Sujet : avis DRAC-SRA dossier PC 052 125 22 C0007 parc photovoltaïque à Chamarandes Choignes

Objet : Demande d'avis pour un parc photovoltaïque à Chamarandes Choignes

**Objet : Installation d'une centrale solaire photovoltaïque au sol sur la commune de Chamarande
Choignes**

**Avis sur le projet de centrale
photovoltaïque au sol à Chamarandes-Choignes (52) porté
par la société Opale Développement**

Figure 2 - plan du projet

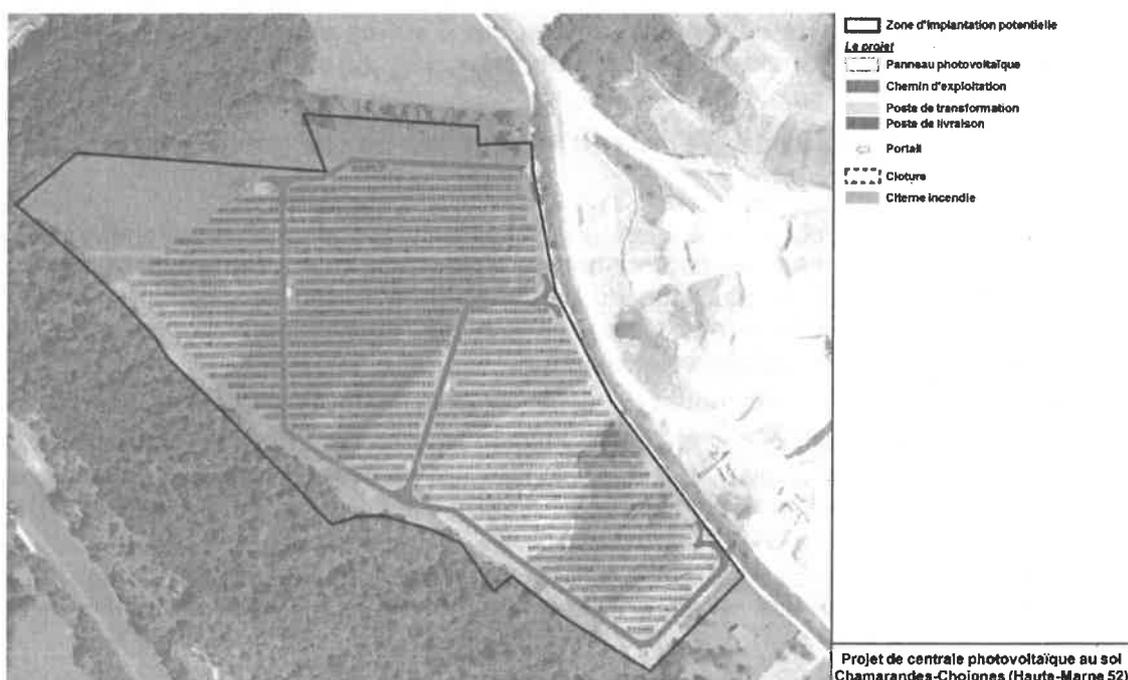
L'Ae recommande d'établir une analyse comparative des diverses solutions de fondations des structures supports des panneaux photovoltaïques en indiquant la profondeur de la nappe et en prenant en compte les avantages et inconvénients de chaque solution pour le milieu naturel.

Elle recommande de bien examiner les risques pour la nappe au droit de l'aquifère karstique, fortement vulnérable, notamment par une remobilisation par les eaux pluviales ou les eaux d'extinction d'incendie, d'une éventuelle pollution des sols et par le zinc de leur galvanisation.

Figure 3 - cartographie des enjeux de biodiversité

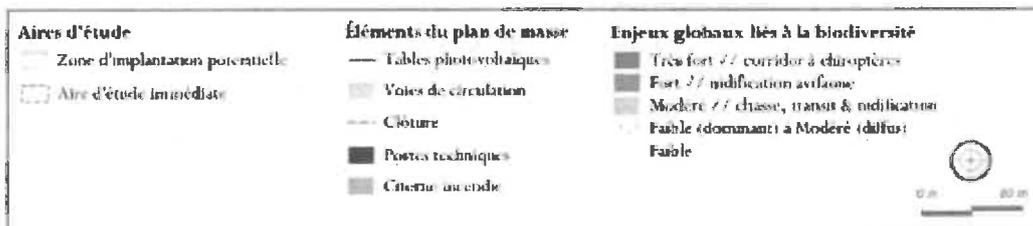
Cependant, il s'agit d'un site dans lequel se maintient une biodiversité ordinaire qui a son importance et qui, comme l'indique le dossier, pourrait encore se développer en l'absence de projet. Le dossier indique en effet que :

- « en cas de non-réalisation du projet, les habitats rudéraux de la ZIP (zone d'implantation potentielle) pourraient évoluer vers une renaturation des milieux et une recolonisation de la biodiversité ;
- une végétation plus spécialisée et plus lignifiée¹⁸ pourrait succéder à la végétation rudérale actuellement présente ;
- la diversité de la faune terrestre pourrait augmenter. La fonctionnalité des milieux serait globalement maintenue, voire améliorée, pour l'avifaune et les chiroptères. »
